DODATEK č. 2
ke Smlouvě o dílo ze dne 17. 5. 2018 ve znění dodatku č. 1
(dále jen „Dodatek“)

na zhotovení díla „**III/3049 Žernov – Červená Hora vjezdové brány**“.

EVIDENČNÍ LIST ZMĚNY STAVBY

SO 101.2 Komunikace - Brána č. 2

4833/CE
SITUACE 1 : 250
VJEZDOVÁ BRÁNA Č.2

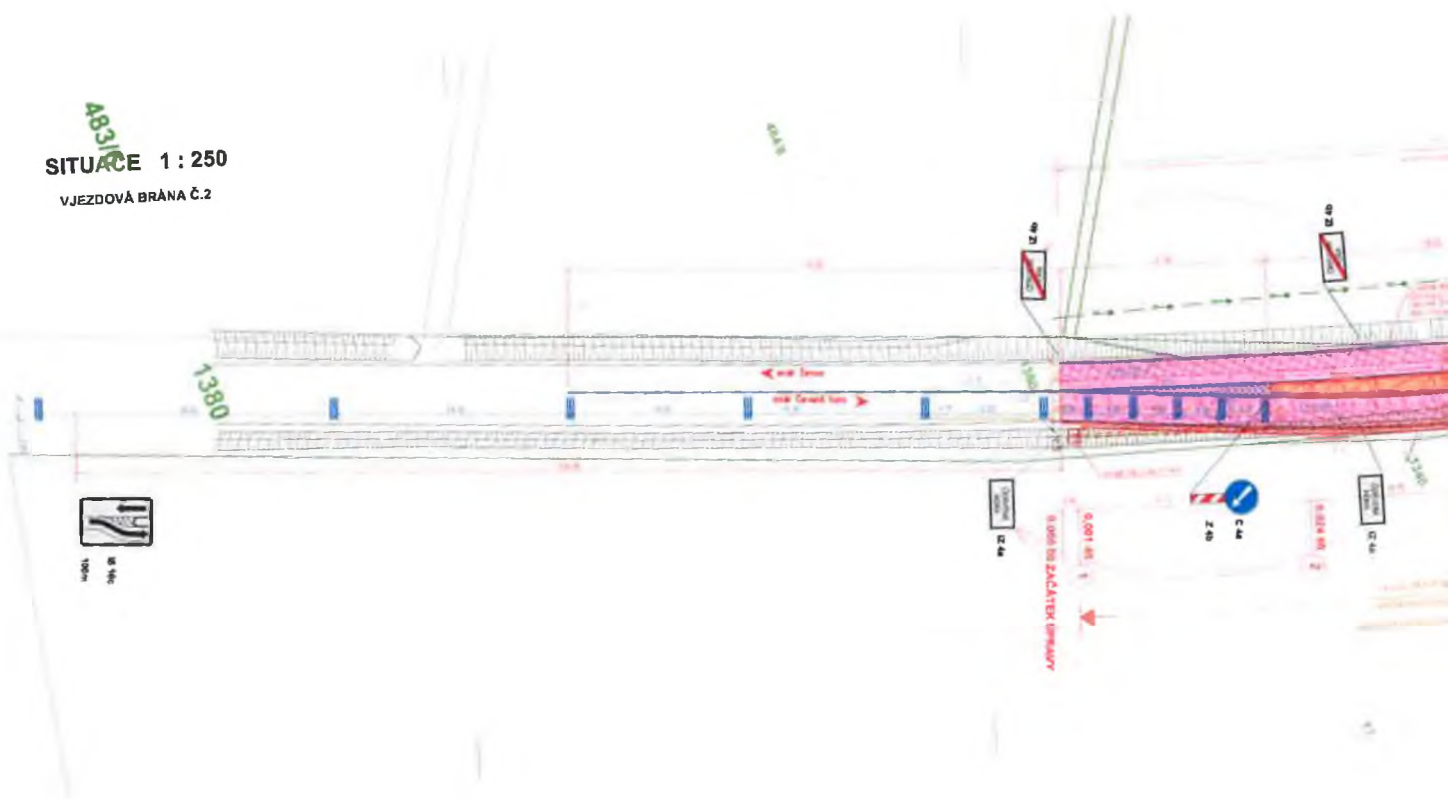
1. Na podkladě požadavku zemědělců došlo oproti PD ke snížení obruby na vjezdové bráně č. 2, z důvodu nemožnosti průjezdu zemědělské techniky a vozidel údržby s radlicí. Za touto sníženou obrubou je odvodňovací žlab. Dle stanoviska Policie ČR DI Náchod byl v den kontrolní prohlídky odvodňovací žlab na několika místech poškozen a jednotlivé díly by mohlo těžší vozidlo vyvrátit do vozovky, kde by následně tvořilo vážnou a nebezpečnou překážku pro provoz na silnici. Z tohoto důvodu dopravní inspektorát požaduje, aby odvodňovací žlab byl odstraněn a místo tohoto žlabu bylo provedeno zadláždění ze žulových kostek, které zajistí odvodnění.
